島根原子力発電所2号機 新規制基準への適合性確認審査の状況について

平成27年1月30日

中国電力株式会社

○「島根原子力発電所2号機 可搬型重大事故等対処設備保管場所及びアクセスルートについて」(第21回目)

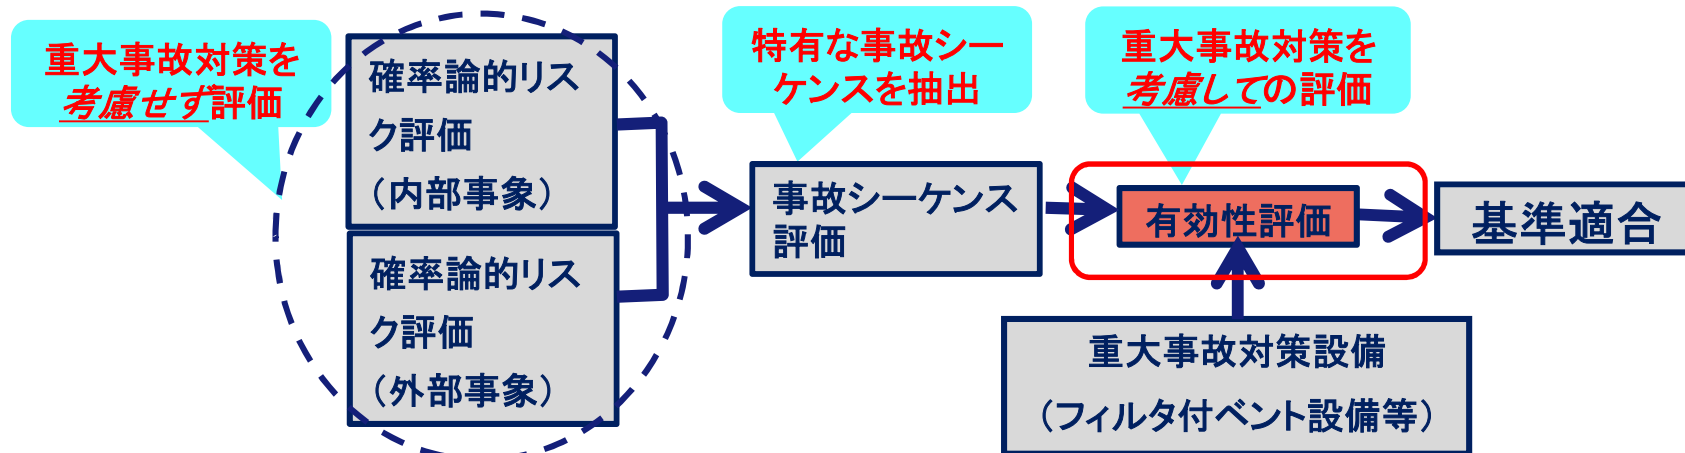
- 重大事故発生時の対応の全体像が把握できるよう、自主対策を含め、説明するようコメント。

- 可搬型重大事故等対処設備は、複数配備されており、かつ、これらを分散配備した上で実効性のあるアクセスルートを複数確保していることから、地震や津波などの自然現象が発生した場合でも、設備が有効に機能することを説明。

○「島根原子力発電所2号機 格納容器フィルタベント系について」(第11回目)

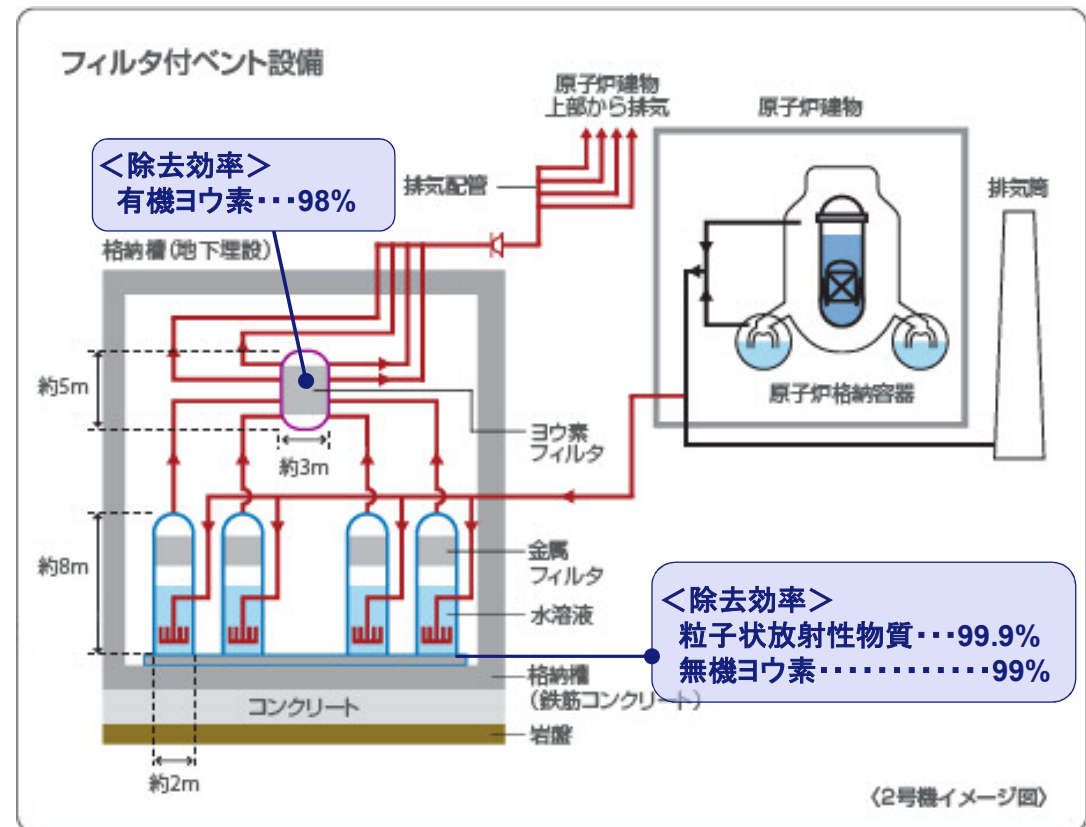
- 地下格納槽からの放射性物質の漏えい対策や放出口を原子炉建物上部とした理由などについて、より詳細に説明するようコメント。

- 新規制基準では、万一の炉心損傷を伴う事故発生時に、原子炉格納容器が破損しないよう、原子炉格納容器内の圧力や温度を低下させるための対策が求められており、当社は、事故により原子炉格納容器内の気体を大気へ放出(ベント)する必要が生じた場合に、フィルタを通すことで放射性物質を大幅に低減させたうえで、圧力を下げる「フィルタ付ベント設備」を設置することとしている。
- 第11回目の審査会合では、フィルタ付ベント設備の概要、設計方針と仕様、性能について説明。

○「島根原子力発電所敷地周辺海域の活断層評価について」(第4回目)

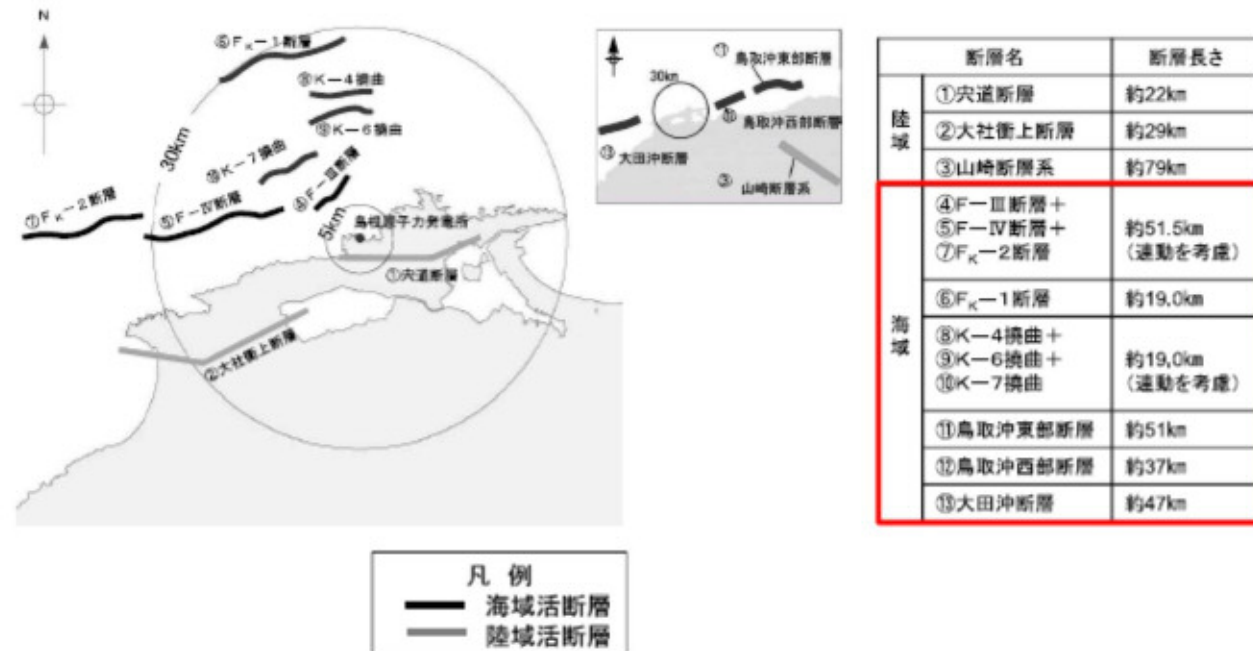
- 鳥取沖西部断層の西端や前面海域にある断層等のデータを拡充するようコメント。

- 当社から、島根原子力発電所敷地周辺海域の活断層評価について説明。

○「島根原子力発電所敷地周辺海域の活断層評価について(コメント回答)」(第5回目)

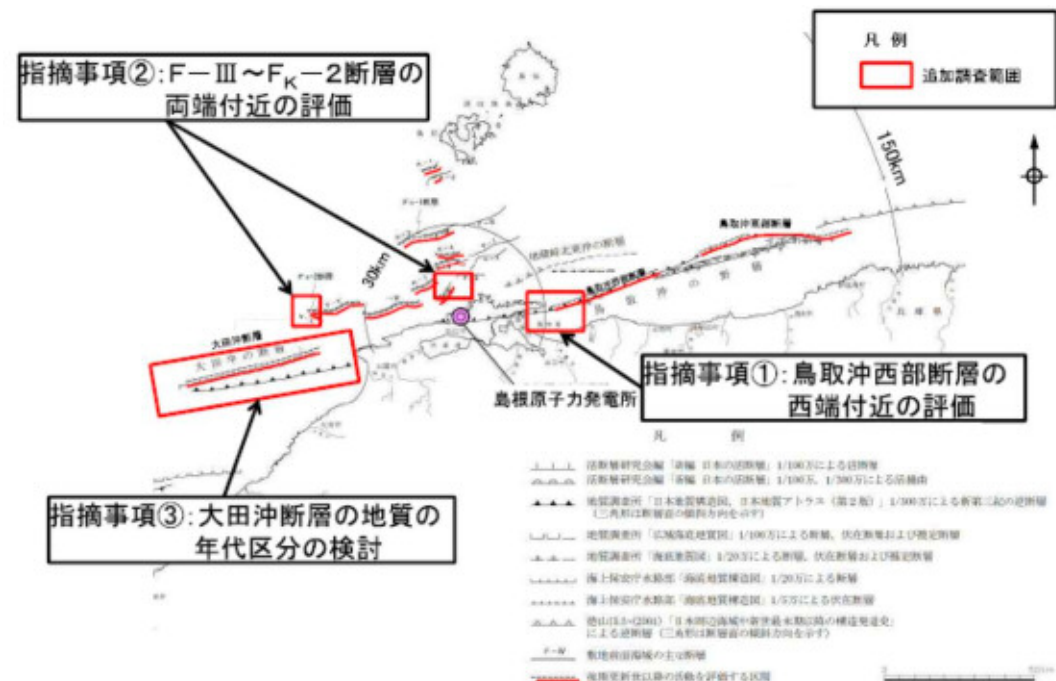
- 周辺海域における音波探査範囲の追加と地層年代区分を確認するための試料採取の検討についてコメント。また、陸域の突道断層端部評価のデータ拡充についてもコメント。

- 第4回目の審査会合における原子力規制委員会からのコメントを踏まえ、当社からより精度の高い音波探査による追加調査の計画について説明。

○「島根原子力発電所 敷地周辺陸域・海域の活断層評価について(コメント回答)」 (第7回目)(2/2)

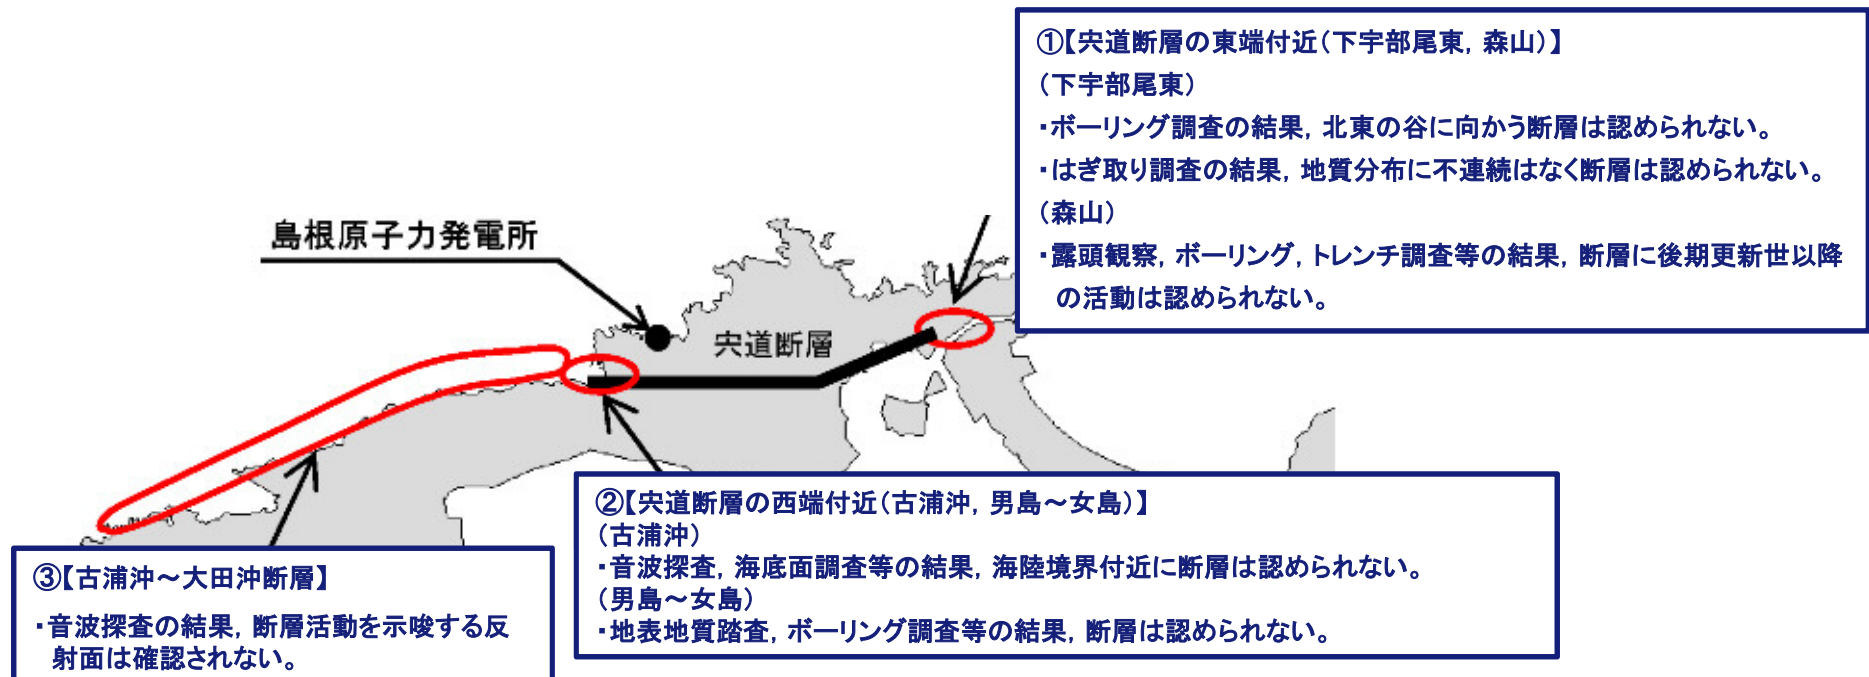
- 詳細なデータに基づき評価できるよう、調査エリア、方法等について調査計画にこだわることなく、幅広い範囲で丁寧に調査するようコメント。

審査会合における活断層評価に係る追加調査計画に対するコメントを踏まえ、敷地前面海域の音波探査範囲を追加すること、大田沖断層において地質年代を測定するための試料採取を実施すること等を説明。
